Mission régionale d'autorité environnementale

**Avis délibéré de la mission régionale  
d'autorité environnementale  
Hauts-de-France  
sur le projet de création du parc éolien de Villeuse  
sur les communes de Méharicourt et Rouvroy-en-Santerre (80)  
Étude d'impact d'octobre 2024**

n° MRAe 2025-8811

*Implantation retenue pour les éoliennes projetées (source : page 5 du fichier note non technique)*

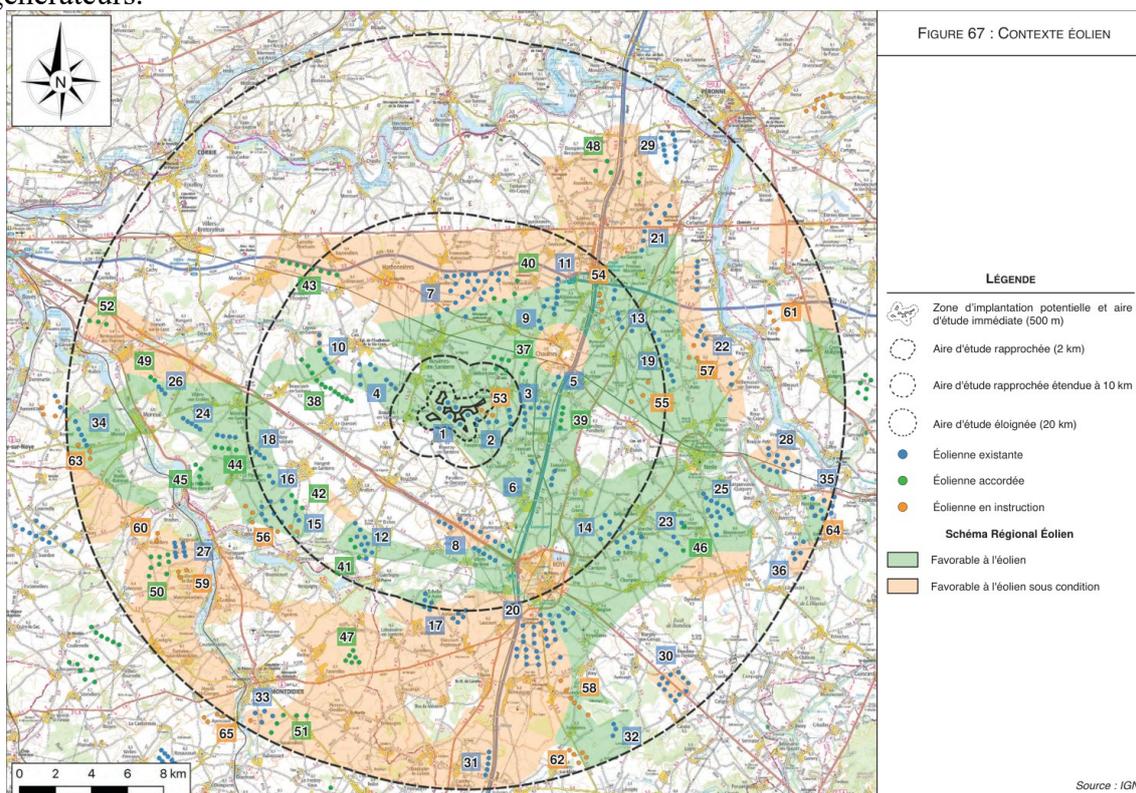
*L'autorité environnementale recommande :*

- de compléter l'étude d'impact en précisant les capacités d'accueil du poste source d'Hangest-en-Santerre ;
- d'actualiser l'étude d'impact si le tracé du raccordement devait être modifié, avec le cas échéant, la mise en œuvre de la séquence éviter, réduire, compenser, en particulier si des espaces à enjeu sont impactés par les travaux de raccordement et/ou si des créations de lignes aériennes sont envisagées<sup>2</sup>.
